山西马堡煤业有限公司新建回风立井 项目选址研究报告

《山西马堡煤业有限公司新建回风立井项目选址研究报告》 专家审查意见

2026年6月6日，武乡县自然资源局组织了《山西马堡煤业有限公司新建回风立井项目选址研究报告》（以下简称《报告》）评审会，会议邀请相关专家组成评审组（名单附后）。与会人员在听取编制单位—山西坤盛圆土地咨询服务有限公司汇报后，经认真讨论和评议，认为该《报告》基本符合相关编制要求和项目实际情况，原则予以通过，并提出如下修改完善意见。

选址方案功能分区图

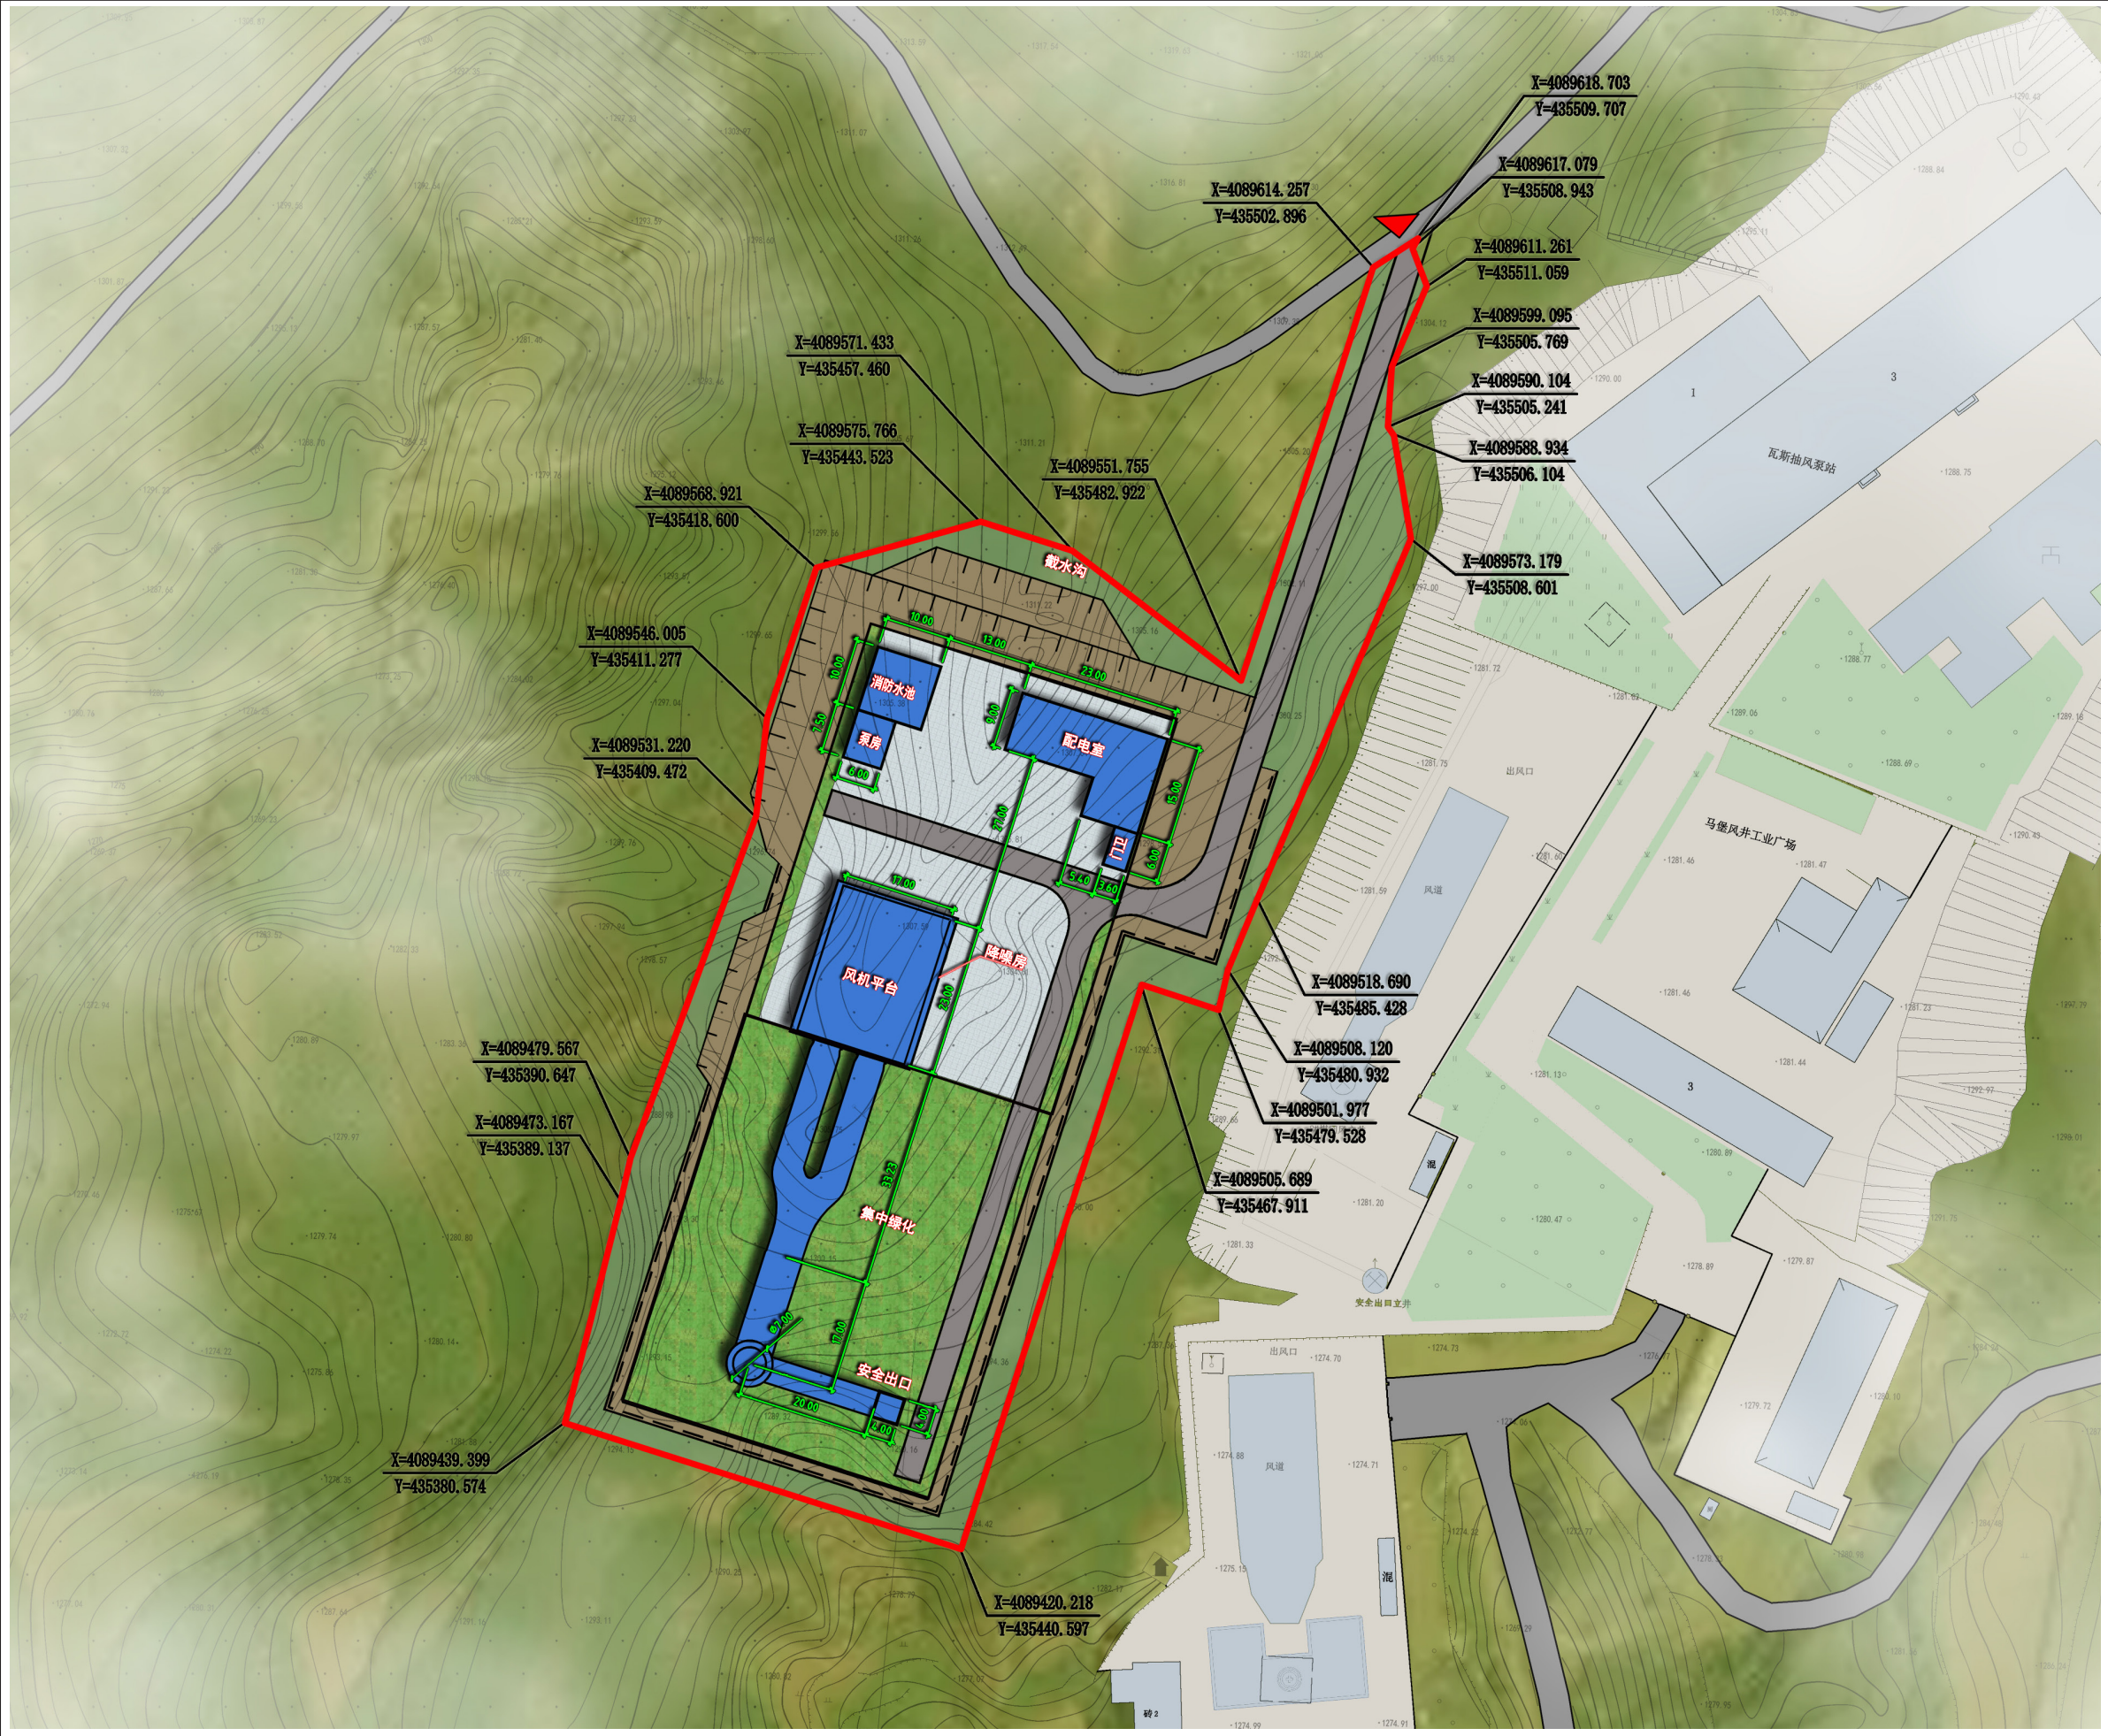
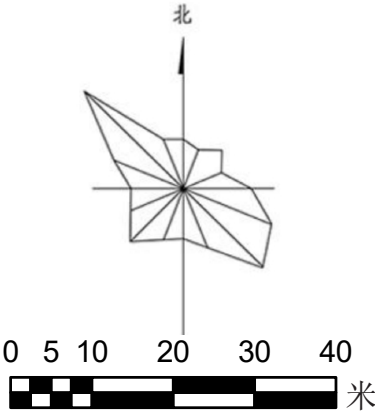
1. 补充项目基本情况如项目等级和建设标准等内容，结合实际情况深化项目建设的必要性与可行性；
 2. 依据项目选址原则与要求，细化对建设条件、周边敏感要素、以及与紧邻既有广场主要建构筑物的安全距离等分析，补充地质灾害评估、防洪风险分析，核实是否存在采空区，弄清与保安煤柱的空间关系，优化方案比选内容；
 3. 明确推荐方案功能分区、面积与比例，对照有关技术规范，论证项目用地规模以及围墙内外用地的合理性；
 4. 完善井田通风工艺方案，理清新旧立井通风布局、井距管控等，保障高瓦斯矿井通风安全；
 5. 补充完善相关图纸、附件等内容。
- 专家组提出的其他意见一并修改完善。

序号	修改意见	意见回复
1	补充项目基本情况如项目等级和建设标准等内容，结合实际情况深化项目建设的必要性与可行性；	已补充项目基本情况，详见设计文本 P1； 已结合实际情况深化项目建设的必要性与可行性，详见设计文本 P2-P6；
2	依据项目选址原则与要求，细化对建设条件、周边敏感要素、以及与紧邻既有广场主要建构物的安全距离等分析，补充地质灾害评估、防洪风险分析，核实是否存在采空区，弄清与保安煤柱的空间关系，优化方案比选内容；	已细化对建设条件、周边敏感要素、以及与紧邻既有广场主要建构物的安全距离等分析，详见设计文本 P66-P76； 已补充地质灾害评估、防洪风险分析，并核实是否存在采空区，弄清与保安煤柱的空间关系，优化方案比选内容，详见设计文本 P47-P50；
3	明确推荐方案功能分区、面积与比例，对照有关技术规范，论证项目用地规模以及围墙内外用地的合理性；	已明确推荐方案功能分区、面积与比例，并论证项目用地规模以及围墙内外用地的合理性，详见设计文本 P43-P45；
4	完善井田通风工艺方案，理清新旧立井通风布局、井距管控等，保障高瓦斯矿井通风安全；	已补充完善井田通风工艺方案，详见设计文本 P51-P52；
5	补充完善相关图纸、附件等内容。	已补充完善相关图纸、附件，详见设计图纸规划方案分区图、附件。
专家 签字
